## MELFAテクニカルニュース

BFP-A6079-0087

### 表題 ロボットカバー取り付けネジ変更のご連絡

適用機種 RH-3/6/12/20FHシリーズ

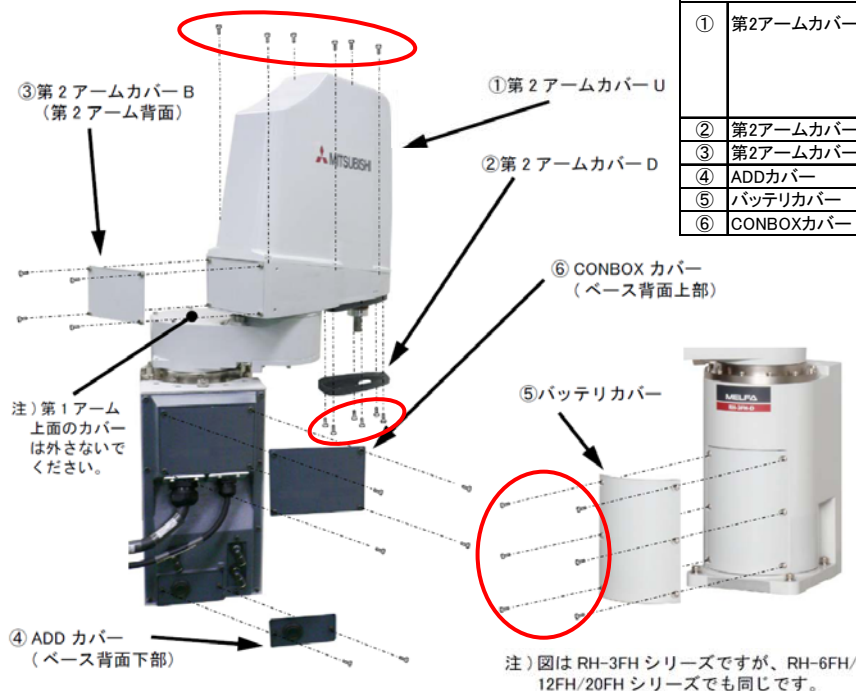
トラスネジの材質を変更いたします。

〔変更前〕 材質：ステンレス

〔変更後〕 材質：鋼 / 表面処理：ニッケルメッキ

※変更後の材質及び表面処理は、トラスネジ以外で使用しているカバー取り付け用ネジ六角穴付ボルトと同じです。
